**REGIONE PIEMONTE
PROVINCIA DEL VERBANO CUSIO OSSOLA
COMUNE DI PREMIA**

**UTILIZZAZIONE A FINI ENERGETICI ED AGRICOLI
DEL RIO D'ANTIN
PROGETTO PER LA REALIZZAZIONE DI CENTRALE
IDROELETTRICA**

RISPOSTE ALLA 1a CDS del 25.5.2016

**AZIENDA AGRICOLA
TRIVELLI EMANUELE**
Frazione Cadarese 32/3
28866 PREMIA (VB)
P.IVA 01992840031
C.F. TRVMNL76C05D332N

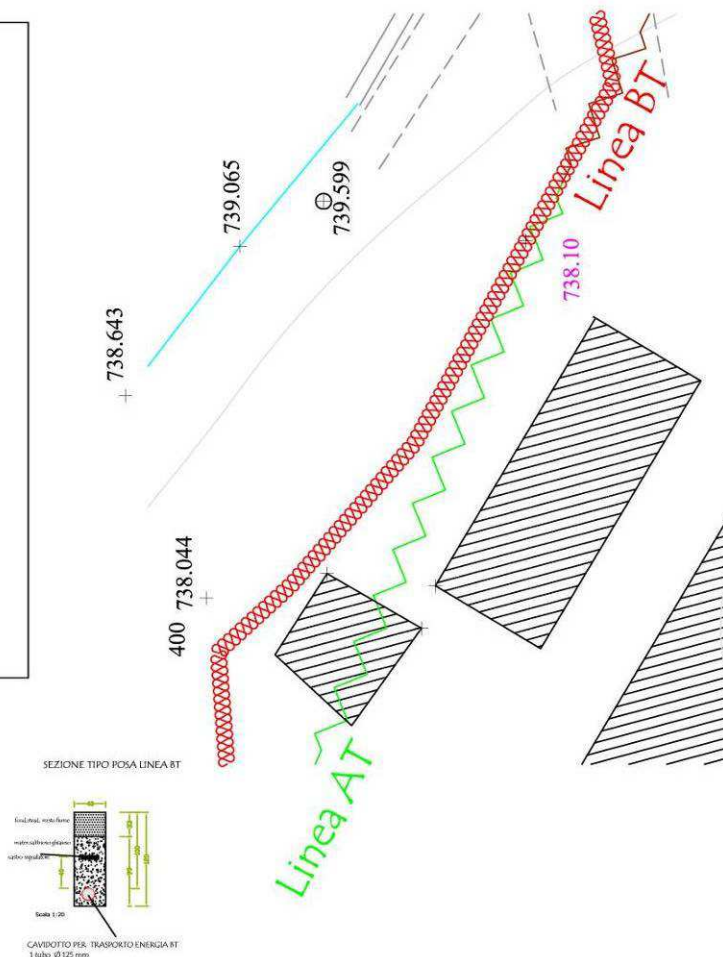
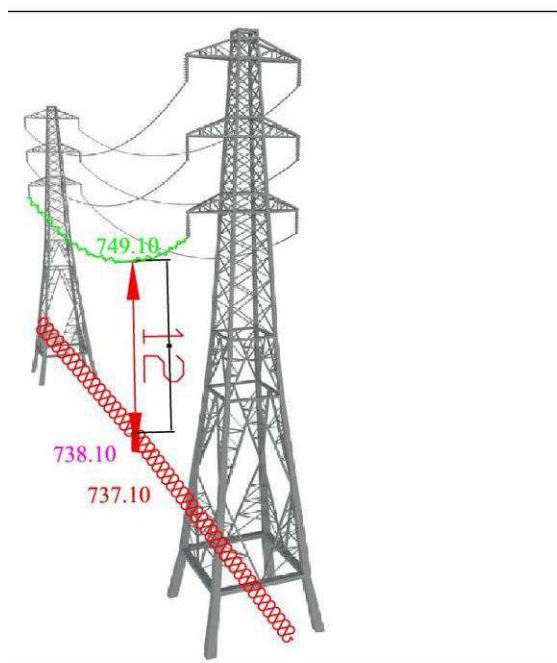
➤ **2) particolare grafico relativo all'interferenza con la linea alta tensione di Terna, che verrà invitata alle prossime sedute della Conferenza**

Vedi particolare grafico sotto riportato.

Si dichiara che non vi sono interferenza tra linea BT ed Alta Tensione.

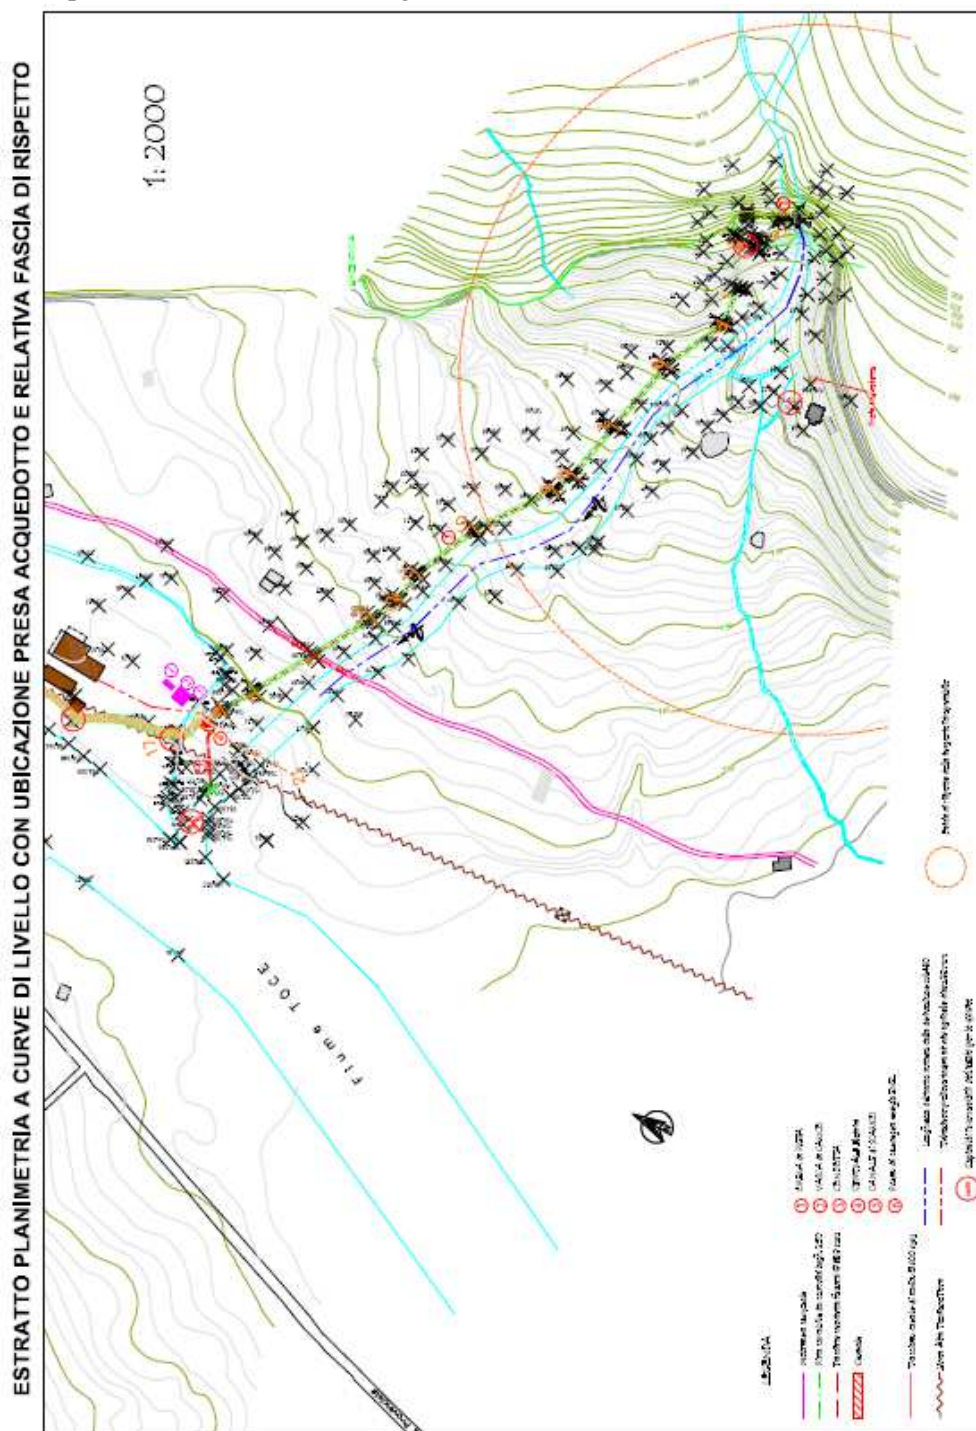
➤ 3) particolare grafico relativo all'interferenza con area di rispetto dalla sorgente di acqua potabile a monte dell'opera di presa (come segnalata a pagina 25 della relazione geologica)

L'opera di presa della sorgente dell'acqua potabile è una struttura in muratura delimitata da un proprio fabbricato delle dimensioni di m. 4 x 4 con tetto piano e da un serbatoio di m. 8 x 7,60 il tutto distante dall'asse della condotta forzata 60 ml circa.

Si rimanda all'allegato estratto della planimetria a curve di livello con traccia della fascia di rispetto della presa ad uso potabile, secondo il criterio geometrico (da P.R.G.C.) ossia fascia circolare con raggio

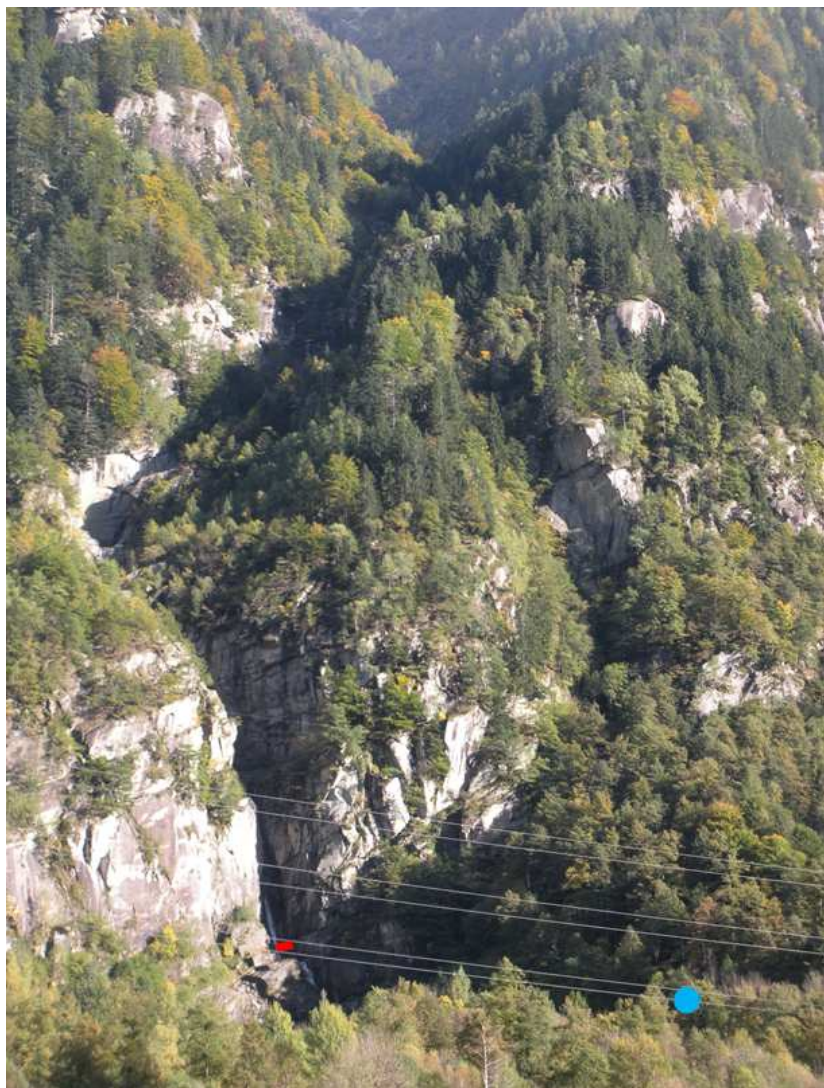
➤ **4) valutare che non ci sia interferenza con la derivazione ad uso potabile eventualmente dovrà essere convocata alla prossima conferenza di servizi l'Autorità d'Ambito ed il gestore dell'acquedotto;**

La presa su sorgente è ubicata sul lato idrografico sinistro del rio d'Autin, alla quota topografica di circa 778,5 metri s.l.m. (rif. planimetria a curve di livello – elaborato n° 3).

Alla sorgente è applicata una fascia di rispetto con attuale perimetrazione secondo il criterio geometrico (200 metri di raggio dal punto di captazione); tale fascia interferisce planimetricamente con l'opera di presa, lo sghiaiatore/vasca di carico e con i primi 230 ml circa di condotta forzata.

L'alimentazione della sorgiva in questione è da ricercarsi nel settore di versante a monte della stessa; la sorgente è collocata circa alla base di una forma a cono originatosi dal disfacimento progressivo delle porzioni rocciose che costituiscono il versante ricompreso tra il rio d'Autin ed il rio Briusol, segmento tributario di sinistra del rio d'Autin, come ben osservabile nella foto seguente.

L'alimentazione della sorgiva si ritiene pertanto legata alle acque di accumulo nel corpo detritico gravitativo, con apporti e ricarica determinati dalle acque di deflusso nel rio Briusol e dalle relative perdite di subalveo, oltre che dalle precipitazioni meteoriche dirette sull'accumulo.

In relazione all'assetto idrogeologico locale è pertanto verosimile escludere connessioni tra il deflusso delle acque nel rio d'Autin, quantomeno per la parte a valle della derivazione in progetto, e l'alimentazione della sorgente analizzata.

Nel foto viene mostrata una panoramica del versante a monte della sorgente (indicativamente ubicata con cerchio blu, mentre l'opera di presa in progetto con linea rossa).

Inoltre la quota di emergenza delle acque è circa alla quota della sezione di derivazione prevista, solo di 20 metri circa a valle; tale condizione consente ulteriormente di ipotizzare l'esclusione di interferenze tra il regime di alimentazione della sorgente ed il prelievo in progetto, in quanto non sono attendibili collegamenti idrogeologici tra le acque di deflusso in alveo del rio d'Antin, a valle della presa in progetto, e l'alimentazione della sorgente captata.

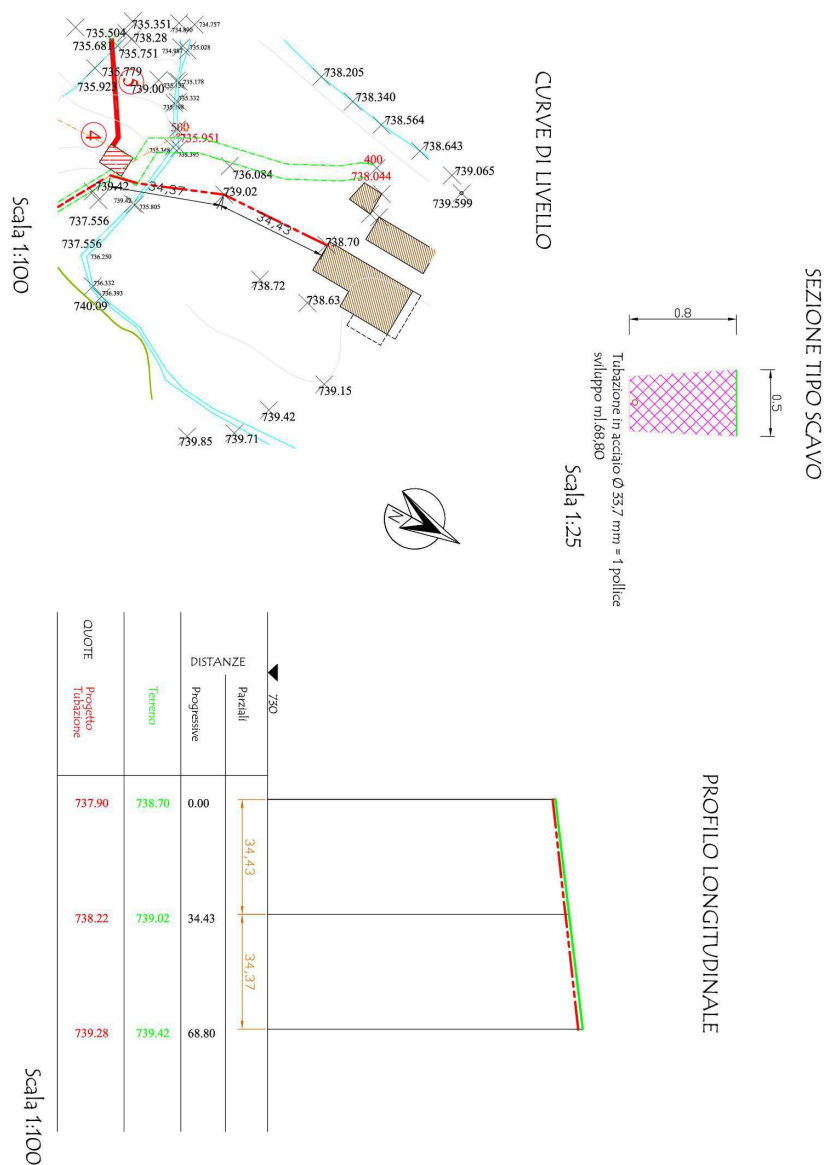
➤ **6) produrre documentazione grafica quotata e dimensionata del punto di innesto della tubazione per l'uso agricolo con la condotta forzata (planimetria e sezioni) nonché di tutto il tracciato della tubazione per l'agricolo.**

evasa si ripresentano tavole grafica n° 3 e 5 con tracciato dal fondo della condotta forzata fino al fabbricato agricolo Fg. 54 mappale 414.

Si preleverà acqua per l'abbeveraggio del bestiame in capo alla società agricola del proponente

mediante la posa di tubazione in ferro (diametro pollice 1) completamente interrata con quantitativi idrici complessivi sotto riportati

-portata massima istantanea: l/s 0,25 (Q max)

-portata media annua: l/s 0,02 (Q med)

-volume massimo annuo: mc 555 (V max)

Sotto riportato profilo longitudinale agricolo
